název	VILADOMY NA BOHDALCI
pozemky	parc. č. 2723/1, 2722/1 a 2733/1, 2723/24 v k.ú. Michle
investor	Avesolvent s.r.o.
žadatel	
email	
č.j.	P10-180026/2023
věc	Předběžné vyjádření ke studii

STANOVISKO Komise územního rozvoje Rady MČ Praha 10
č. KÚR/23/2/2024
ze dne 11. 12. 2024
záměr Viladomy na Bohdalci

Příloha č. 1 – majetkoprávní vztahy, fotodokumentace - ul. Pod Sychrovem II

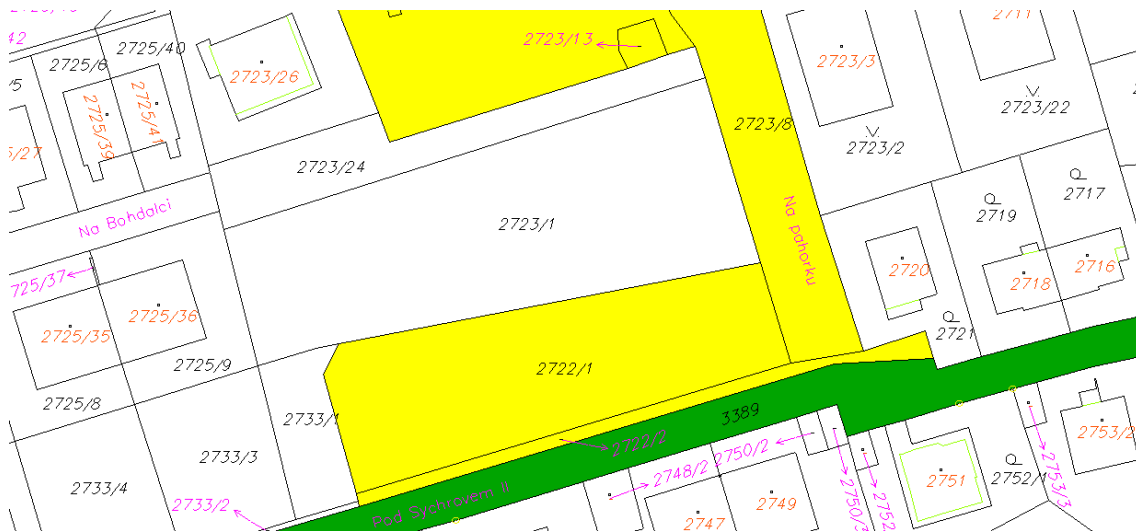
Předmětem předložené studie je záměr výstavby čtyř totožných viladomů v rezidenční vilové čtvrti Na Bohdalcí v ochranném pásmu památkové rezervace. Záměr je řešen na pozemcích parc. č. 2723/1, 2722/1 a 2733/1 a 2723/24 v k.ú. Michle. Ve vlastnictví žadatele jsou pozemky parc. č. 2723/1 a 2733/1. Zástavba v řešené lokalitě je stabilizovaná, velký podíl mají rodinné domy a viladomy doplněné nízkopodlažními bytovými domy. Pozemky jsou situovány na nároží ulic Pod Sychrovem II., Na Pahorku a Na Bohdalcí. Oproti úrovni komunikace mají zvýšenou niveletu, jelikož jsou nejvyšším místem vrchu Bohdalec. V současné době jsou pozemky nezastavěné, po obvodu jsou zarostlé náletovou zelení. Plocha situovaná uprostřed pozemků je rovinatá, převážně travnatá, přístupná pěšinou. Mezi pozemkem parc. č. 2722/1 a pozemkem pod komunikací parc. č. 3389, je pozemek parc. č. 2722/2, který je rovněž zarostlý náletovou zelení a tvoří strmý „břeh“ podél komunikace. Viz přílohu č. 1.

- Z důvodu zajištění přístupu do viladomů z ul. Pod Sychrovem II je nezbytné realizovat chodník o minimální šíři 120 cm, nebude-li DOSS požadovat v průběhu projednávání větší šířku. Jižní hrana budoucího chodníku je dána stávajícími obrubami podél komunikace. Náhledová perspektiva s chodníkem a vstupy z ul. Pod Sychrovem II neodpovídá skutečnosti – mezi pozemky parc. č. 2722/2 a 2722/1 je značný výškový rozdíl, který záměr nezohledňuje.

Příloha č. 2 – kolizní místa záměru

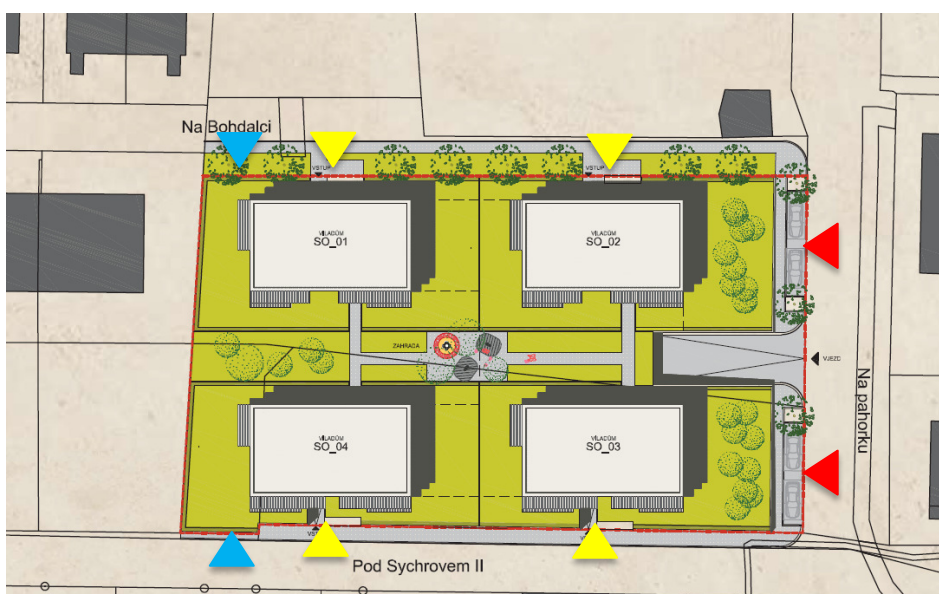
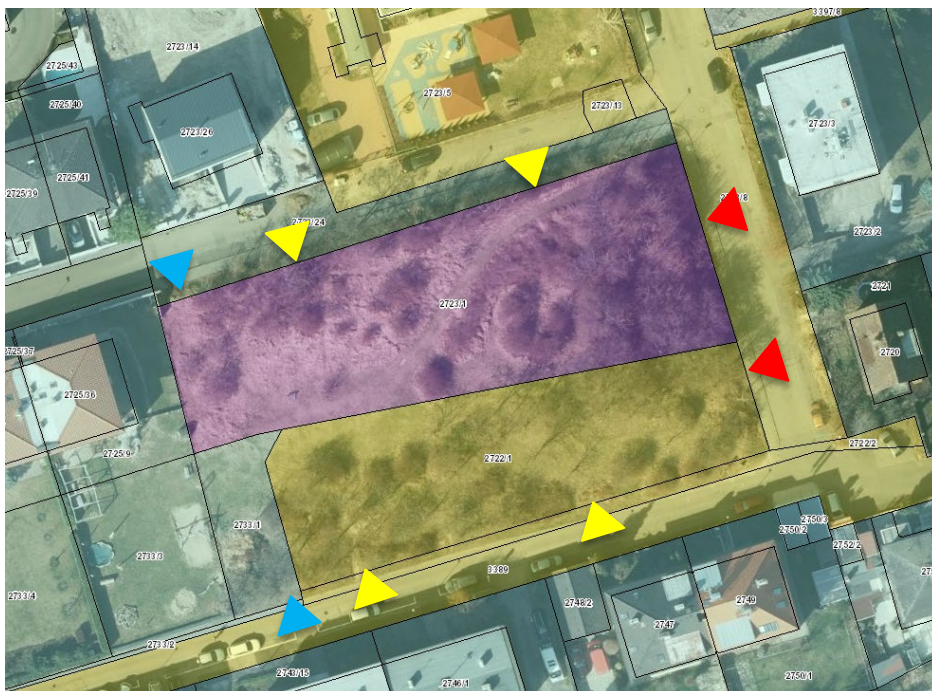
- Ve výkresu „Situace – zakres do katastrální mapy“ je na severní straně umístěn přístup do viladomů na pozemku č. parc. 2723/24, který je ve vlastnictví společnosti Avesolvent s.r.o., tento pozemek však není zahrnut do pozemků dotčených záměrem. Náhledová perspektiva z ul. Na Bohdalci neodpovídá skutečnosti, jelikož pozemek č. parc. 2723/24 je na rozhraní s pozemkem č. parc. 2723/1 svažité, tudíž není zřejmé, zda dojde k úpravě terénní modelace a vstupy do objektů budou s téměř nulovým sklonem nebo zda bude respektována stávající modelace terénu a vstup bude ve sklonu.

- Ve výkresu „Situace – zakres do katastrální mapy“ není řešen vjezd na podélná parkovací stání v ul. Na Pahorku. Na pozemku parc. č. 2723/8, který je ve vlastnictví hl. města Prahy se svěřenou správou nemovitosti Městské části Praha 10, je umístěn chodník, za kterým jsou navržena parkovací stání. Viz přílohu č. 2.

- Uliční čára na severní hraně ul. Pod Sychrovem II je definována průběhem oplocení stávajících nemovitostí. Požadujeme tuto uliční čáru respektovat a oplocením viladomů navázat na stávající oplocení pozemku č. parc. 2733/3, které není umístěno na hraně pozemku.

-  vstupy do objektů, přístupová cesta – neodpovídá skutečné morfologii terénu
-  kolize stávajícího chodníku a vjezdu na parkovací stání
-  uliční čára - kolize
